**Samodzielny Publiczny Zakład Opieki Zdrowotnej
Ministerstwa Spraw Wewnętrznych i Administracji
w Białymstoku
im. Mariana Zyndrama-Kościałkowskiego**

DZP.2344.47.2021

Dotyczy: przetargu nieograniczonego na dostawę sprzętu jednorazowego użytku do kardiologii inwazyjnej.

Pozycja B

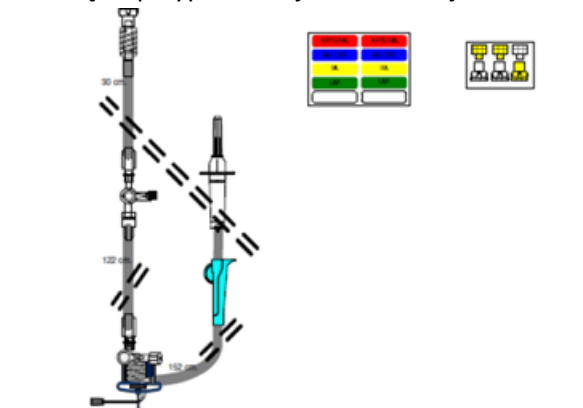
- rampa dwudrożna
- wysokociśnieniowa
- wytrzymałość do 500 PSI

Pozostałe warunki SIWZ spełnione

Poniżej zdjęcie rampy :

Odpowiedź: Nie, zgodnie z SWZ.
